**INFORME RELATIVO A MODIFICACIÓN
DEL CONTRATO N.º 2023/38.
MODIFICACIÓN N.º 1.**

SEPTIEMBRE DE 2024

El presente informe tiene por objeto la modificación N.º 1 del contrato N.º 2023/38 denominado contrato de obras del proyecto “Colector de aguas pluviales en el entorno de la carretera de Carabaña, (T.M. de Campo Real)” no prevista en la documentación que rige la licitación. Dicha modificación se debe a la necesidad de adecuar las conexiones de la red de aguas pluviales y fecales en la confluencia entre la calle París, calle Ámsterdam y Paseo de Pozuelo para adaptarlas a las características del terreno de la excavación y el espacio disponible.

NOTA TÉCNICA DEL CÁLCULO ESTRUCTURAL DE UNA ARQUETA DE
SANEAMIENTO CON MUROS DE CONTENCIÓN DE BLOQUE DE HORMIGÓN DE
ESPESOR 30 cm RELLENO CON HA-30 Y SU CIMENTACIÓN MEDIANTE LOSA DE
HA-30 DE 40 cm DE ESPESOR.

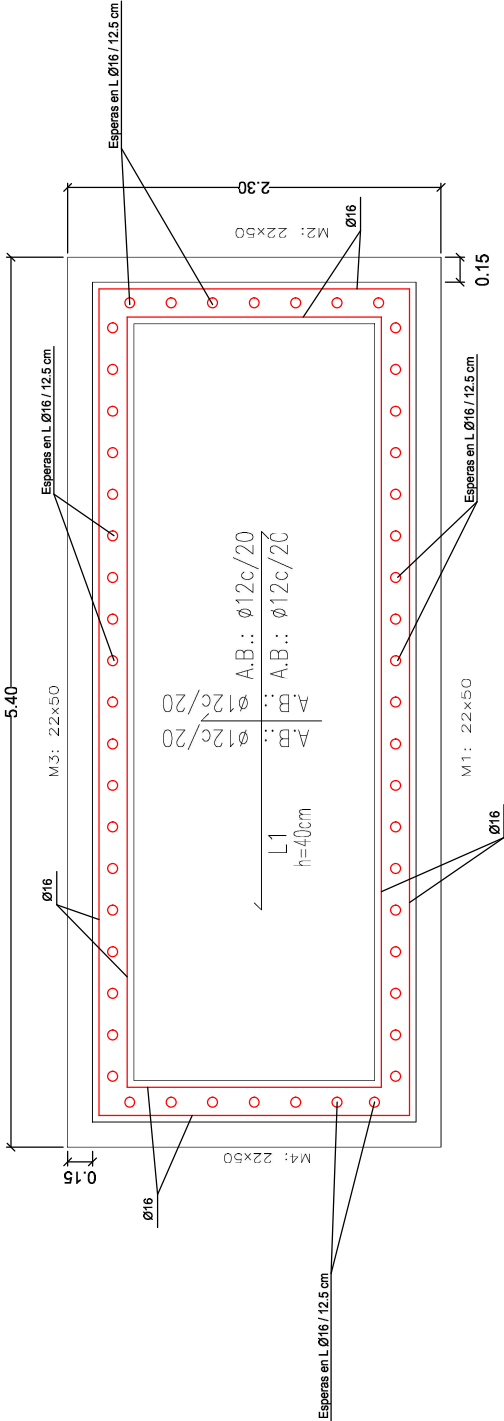
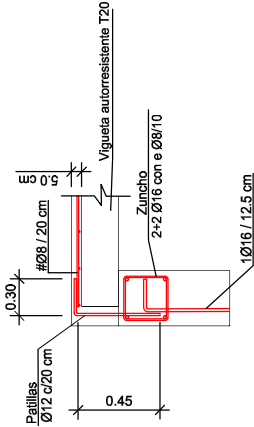
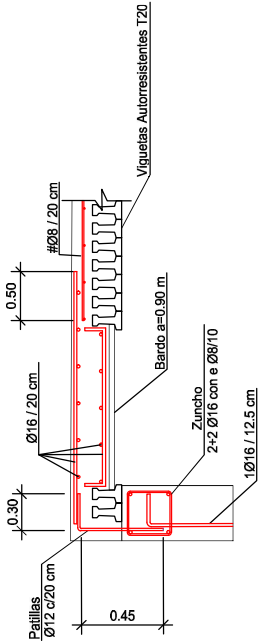
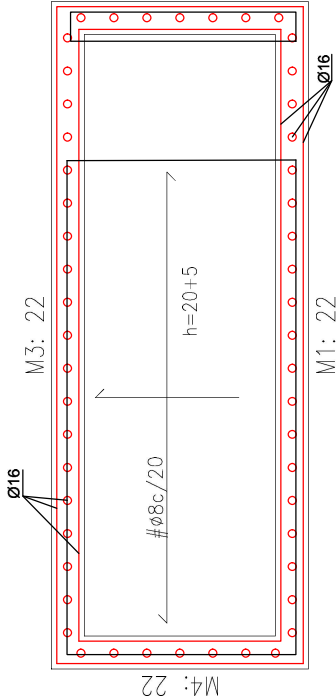
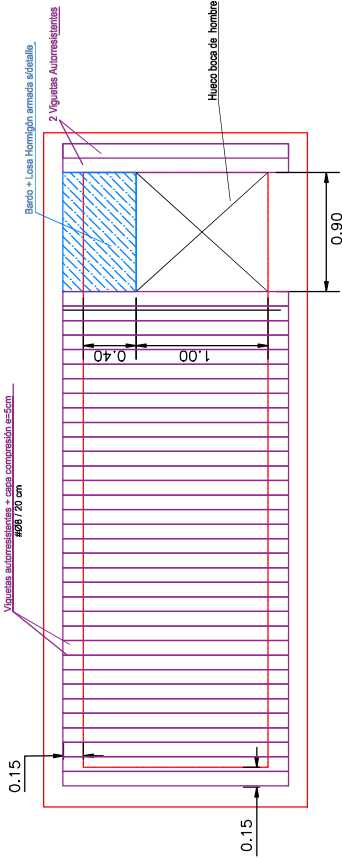
Después de estudiar distintas opciones para la ejecución de la arqueta, se ha optado por ejecutarla con un muro de bloque de hormigón armado hasta la altura que permite un mantenimiento adecuado de la misma. Como elemento de cierre de esta arqueta se colocará forjado de viguetas prefabricadas de hormigón con una capa superior de compresión respetando el hueco necesario para iniciar la boca de hombre que se conformará con fábrica de ladrillo.

De acuerdo con las condiciones actuales de obra y los análisis realizados se considera el diseño de la estructura con muros de bloques de hormigón armado con un espesor de 30 cm, rellenos con hormigón y armado con barras de acero, y su cimentación mediante losa de hormigón armado de 40 cm de espesor, para el forjado de la arqueta se consideran viguetas autorresistentes T20 con una capa de compresión de 5 cm de espesor.

- Dimensiones: (5.40 x 2.30) metros
- Espesor: 40 cm
- Tipo de hormigón: HA-30, $Y_c=1.5$
- Armadura de refuerzo superior: $\varnothing 12$ cada 20 cm
- Armadura de refuerzo inferior: $\varnothing 12$ cada 20 cm
- Se dejan esperas en L con $\varnothing 16$ cada 12.5 cm que irán solapadas con los aceros verticales de los muros

*Relleno de senos al 100% con HA-30 / 12
*Se colocarán 2Ø16 en las juntas de tendel
*Cotas en metros salvo que se indique lo contrario

Cimentación
Hormigón: HA-30, $\gamma_c=1.5$
Superior: $\# \phi 12 \text{ c}/20 \text{ cm}$
Inferior: $\# \phi 12 \text{ c}/20 \text{ cm}$
Aceros en cimentación: B 500 S, $\gamma_s=1.15$
Cotas en metros salvo que se indique lo contrario.

Tabla de características de Forjado	
FORJADO DE VIGÜETAS AUTORRESISTENTES T20	
Canto vigüeta autorresistente: 20 cm	
Espesor capa compresión: 5 cm	
Hormigón de vigüeta autorresistente HP-40	
Hormigón de la capa de compresión y juntas HA-30	
Acero B-500 S	
Armado de losa de compresión #8 c/20 cm
